東通原子力発電所1号炉審査資料	
資料番号	A1-CA-0068(改1)
提出年月日	令和2年5月18日

東通原子力発電所  
基準地震動策定のうち地下構造の評価について  
(コメント回答)

令和2年5月18日  
東北電力株式会社

## 審査会合におけるコメント

### (14) 速度層構造(原子炉建屋付近のPS検層結果) X-X' 断面

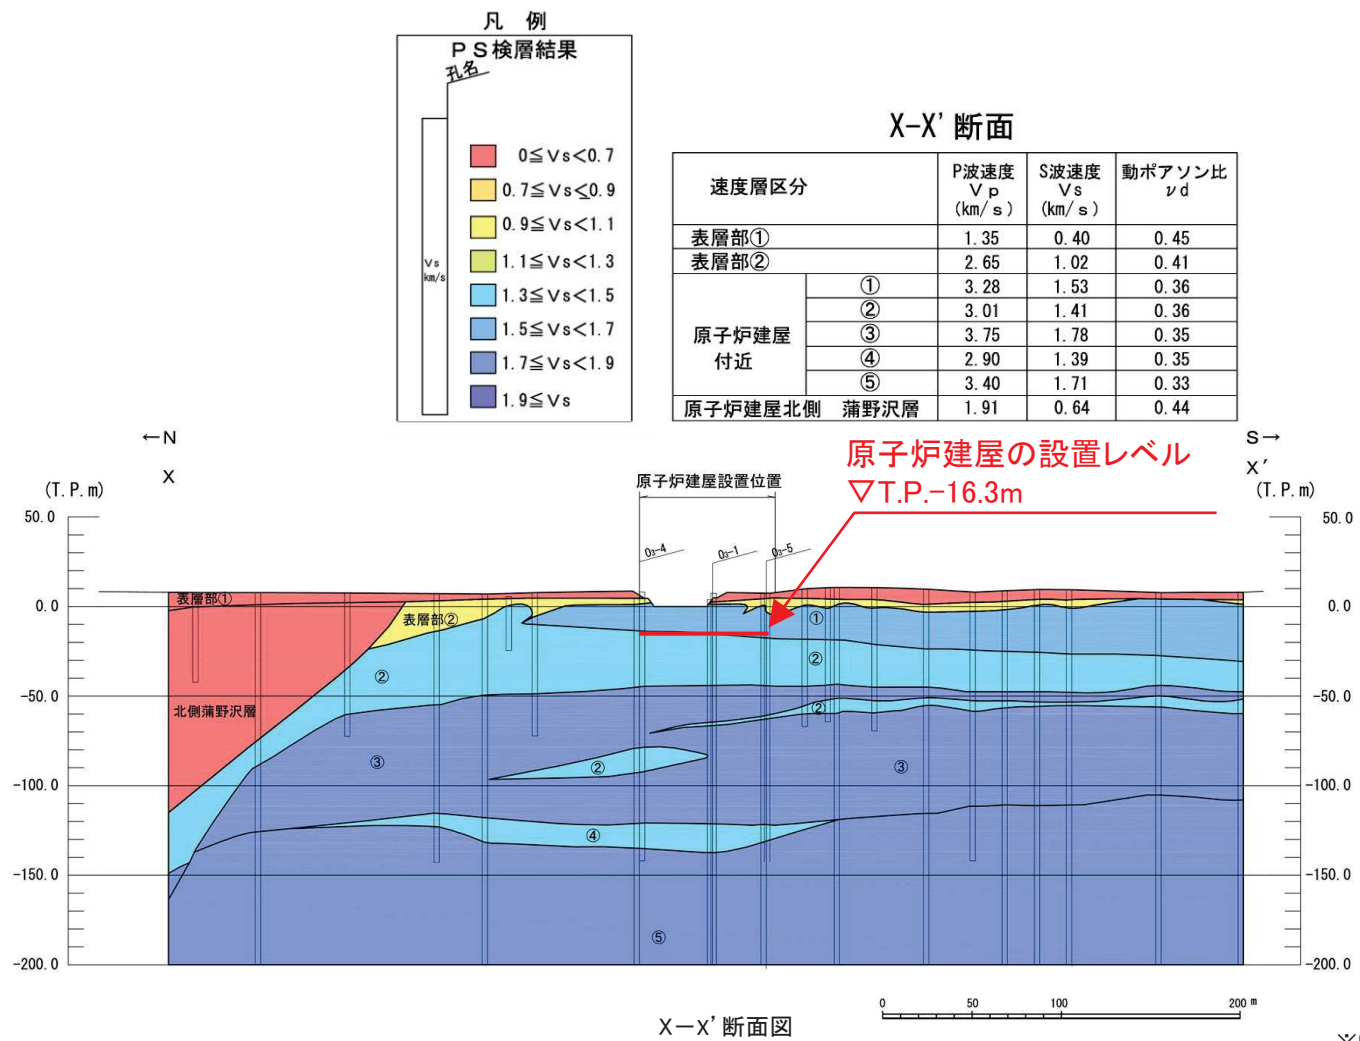
No.	コメント時期	コメント内容	今回ご説明資料の掲載箇所
S3	平成26年7月4日 第122回審査会合	敷地の地下構造を把握するのに実施した調査・分析について、特異な傾向の有無を確認するため、全ての評価結果を提示すること。	別紙「地下構造評価の概要」 本資料
S145	令和元年12月6日 第808回審査会合	解放基盤表面設定の妥当性説明として使用している原子炉建屋基礎地盤の速度層構造について、地震動評価の観点から検討すること。	本資料 p.30, 31
S146	令和元年12月6日 第808回審査会合	原子炉建屋基礎地盤の岩盤分類図について、f-1断層、f-2断層および蒲野沢層の風化岩の分布状況を踏まえ、北東-南西断面等も検討すること。 また、風化岩に関するエビデンスを追加すること。	本資料 p.20, 21
S147	令和元年12月6日 第808回審査会合	原子炉建屋基礎地盤の岩盤分類について、風化区分に関する説明を追記すること。	本資料 p.22～29
S148	令和元年12月6日 第808回審査会合	解放基盤表面とするT.P.-16.3mと地震動評価をしている解放基盤表面相当位置T.P.+2.0mとの関係について、基準に則り説明すること。	本資料 p.36, 40～47
S149	令和元年12月6日 第808回審査会合	地震動の増幅特性や距離減衰式の残差について到来方向別の検討を行っているが、西側の地震数が少ないので、遠方や近傍の小地震等の地震動が小さい記録まで検討対象を広げ評価できないか検討すること。	本資料 p.48～53
S150	令和元年12月6日 第808回審査会合	地震観測記録の応答スペクトルで、T.P.-282.8m～T.P.-82.8mの周期0.5秒程度に卓越がみえる例がある。また、東側の震源で増幅傾向が大きいようにもみとれるので、増幅特性について、より詳細に確認すること。	本資料 p.59～62
S151	令和元年12月6日 第808回審査会合	敷地内臨時高密度観測において、表層地盤の影響で各地点のスペクトル比の形状が異っている。形状の違いを定量的に検討した上で、敷地地盤の振動特性について考察すること。	本資料 p.71～73, 81 補足説明資料 p.51～55

- 原子炉建屋基礎地盤の速度層構造については、概ね水平な成層構造をなす5層に区分され、著しい高低差は認められない。
- 原子炉建屋付近の岩盤は、 $V_s$ =約1.4km/s以上の硬質な岩盤からなる。

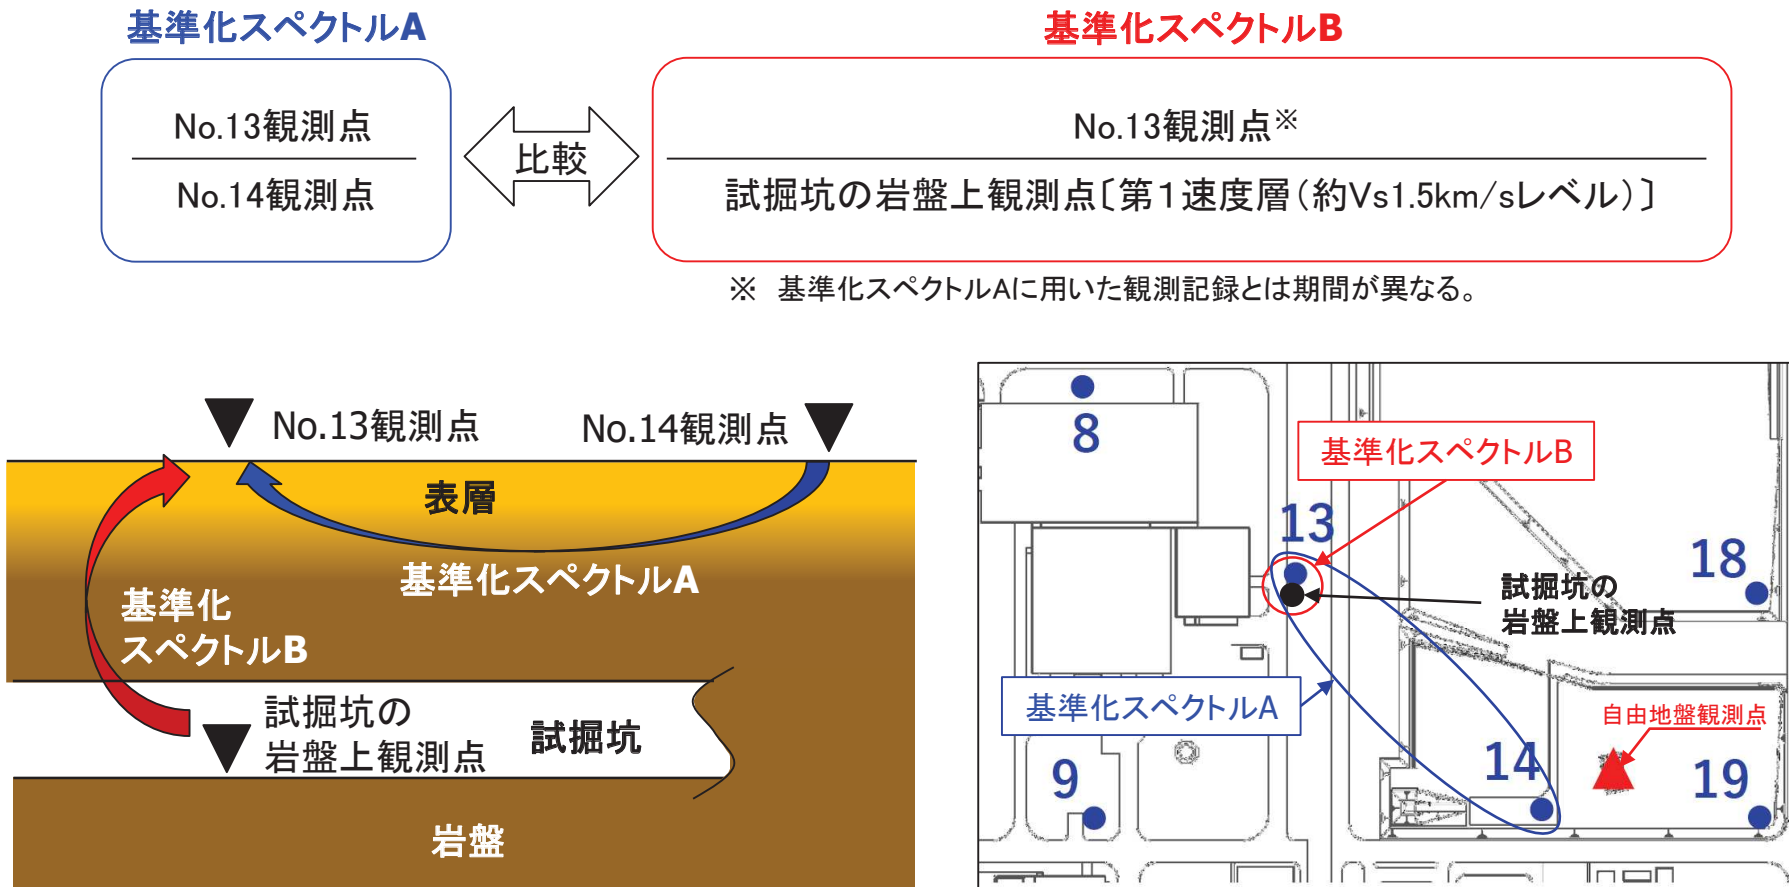
S151

- 基準化スペクトル策定の基準点となるNo.14観測点(T.P.+10.0m)の振動特性確認のために、別途実施している臨時地震観測記録との比較を行った。具体的には、No.14観測点及び試掘坑内観測点を基準として、それぞれの臨時観測期間で共通に観測を行っているNo.13観測点の基準化スペクトルを作成し比較した。

### 3. 6 敷地の広範囲を対象とした南北アレイ臨時観測による地下構造の不均質性の検討 (3) スペクトル密度比の地震波到来方向依存性

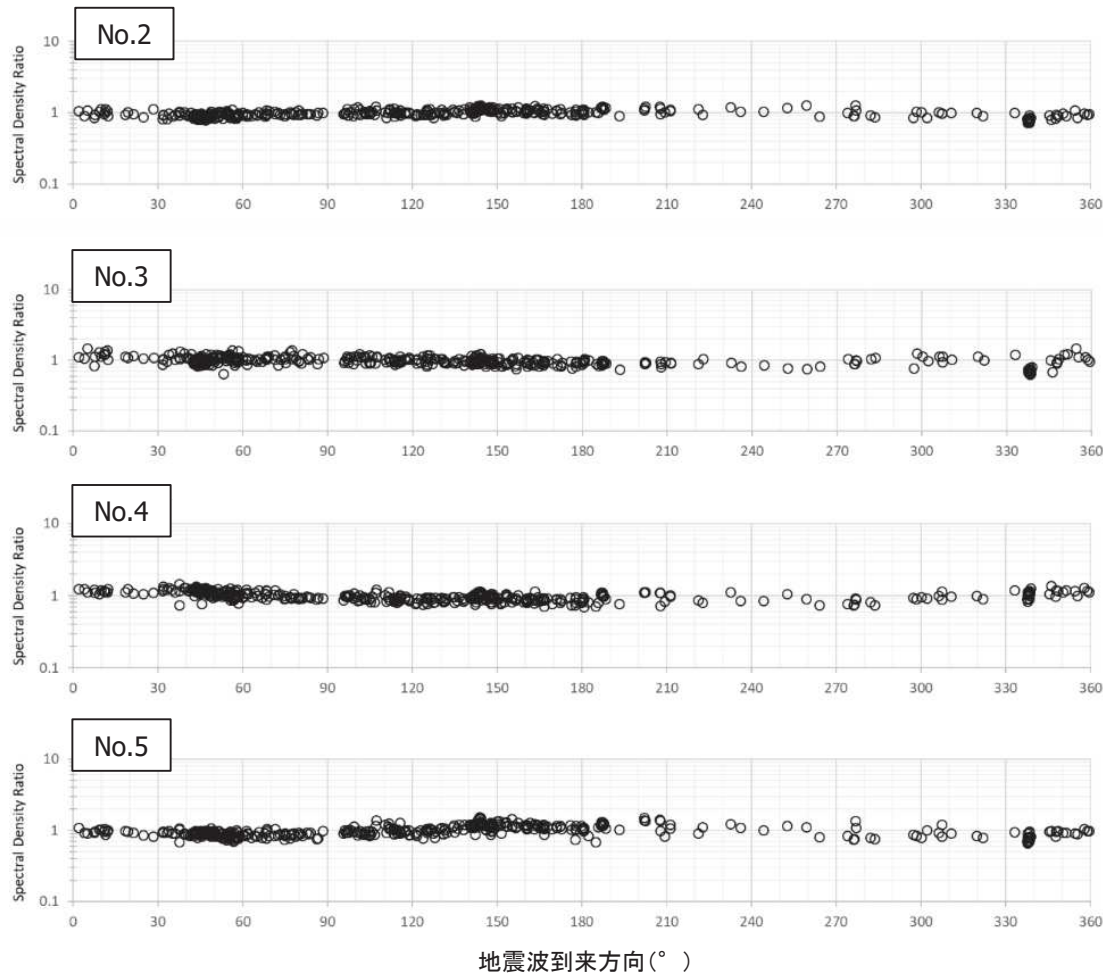
S152	令和元年12月6日 第808回審査会合	敷地内臨時高密度観測は原子炉建屋近傍に限られている。その他、広い範囲を対象とした調査を実施しているのであれば、その結果も示した上で敷地地盤の振動特性について考察すること。	本資料 p.32, 33, 82～86
S153	令和元年12月6日 第808回審査会合	理論的手法に用いる地盤モデルのうち、地震基盤以深の設定について、地震調査研究推進本部、永井ほかの文献を踏まえ、どのように設定したのか説明すること。	本資料 p.118
S154	令和元年12月6日 第808回審査会合	2008年7月24日岩手県沿岸北部の地震のシミュレーション解析について、浅野・岩田(2009)に基づく検討及び震源モデルを見直した検討内容について説明すること。	本資料 p.120～137 補足説明資料 p.60～75
S155	令和元年12月6日 第808回審査会合	東通地点と白糠地点の応答スペクトル比の検討において、平均から大きく外れている地震の要因を分析すること。	本資料 p.90～93

- No.1を基準とした各観測点のスペクトル密度比は概ね1であり、地震波到来方向の違いによるばらつきは小さい。
- また、上記傾向は各観測点で共通している。
